Keuringsverslag van een elektrische laagspanning- en zeer lage spanningsinstallatie

NIET CONFORM

Straatnaam Egelweg
Huisnummer 12
Busnummer
Postcode 3140
Gemeente KEERBERGEN
Land België

Controlebezoek van een huishoudelijke installatie volgens (KB 08/09/2019) - AREI Boek 1- 6.5. en 4.2.4.3.

Afbeelding schakel- en verdeelbord:

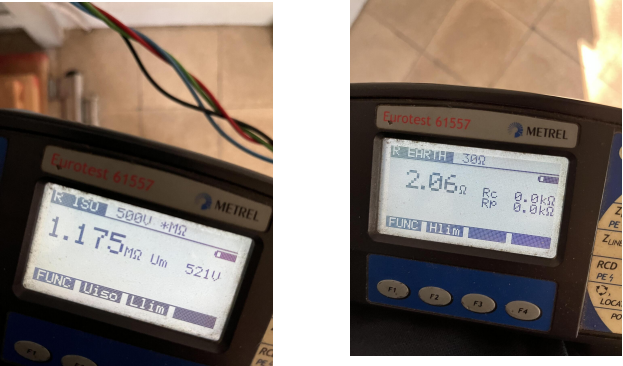
- I1.02 Eéndraadschema van de installatie komt niet overeen met de werkelijkheid. (Boek 1 Afdeling 2.12 - 2.13 en 3.1.2)
- I1.04 Situatieschema van de installatie komt niet overeen met de werkelijkheid. (Boek 1 Afdeling 2.12 - 2.13 en 3.1.2)

- I5.14 De nominale spanning dient duidelijk vermeld te worden op een oordeelkundig gekozen plaats. (Boek 1 Onderafdeling 3.1.3.3.)
- I8.08 De geleiders van het type VOB moeten in daarvoor bestemde buizen, kabelgoten geïnstalleerd worden. (Boek 1 Onderafdeling 5.2.9.3. en 5.2.9.6.)

- I8.11 De niet gepantserde kabels moeten mechanisch beschermd worden op plaatsen waar ze aan beschadiging blootgesteld worden (doorgang muren, plafonds, technische kokers, ...). (Boek 1 Afdeling 5.2.1.5. en 5.2.9.)

- I8.21 Kabeldoorvoeren uit te voeren met wartels of gelijkwaardig bescherming. (Boek 1 Onderafdeling 5.2.6.1.)
- N3 Het is niet uitgesloten dat bij een nacontrole bijkomende inbreuken worden vastgesteld bij voorleggen schema's.

De elektrische installatie voldoet niet aan de voorschriften van het KB 08/09/2019 - AREI Boek 1. Een aanvullend bezoek moet door hetzelfde organisme worden uitgevoerd vóór 11/8/2026. De werken, nodig om de tijdens het controlebezoek vastgestelde inbreuken te doen verdwijnen, moeten zonder vertraging worden uitgevoerd en alle gepaste maatregelen worden genomen opdat, indien de installatie in dienst blijft, deze inbreuken geen gevaar vormen voor de personen of goederen.
